ADP32F03X数字信号处理器

勘误表

编号: JXDZ7.381.013KWB

2023 年 11 月

图3 不必要的触发事件和屏蔽窗口的结束

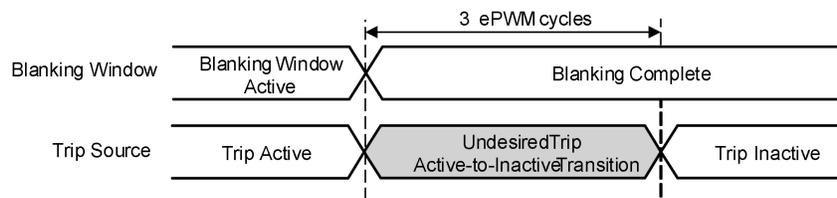
29.勘误项

ePWM: 如果Trip在屏蔽窗口结束时保持有效，则可能产生ePWM毛刺

屏蔽窗口通常用于屏蔽转换期间的任何PWM触发事件，这些事件对系统来说是错误的触发。在屏蔽窗口结束后，如果ePWM触发事件保持小于3个ePWM时钟周期，ePWM输出可能会产生不必要的毛刺。

图3说明了可能导致不必要的ePWM输出的时间段。

应对方法 为了避免不必要的触发行为必须增加或者减小屏蔽窗口。
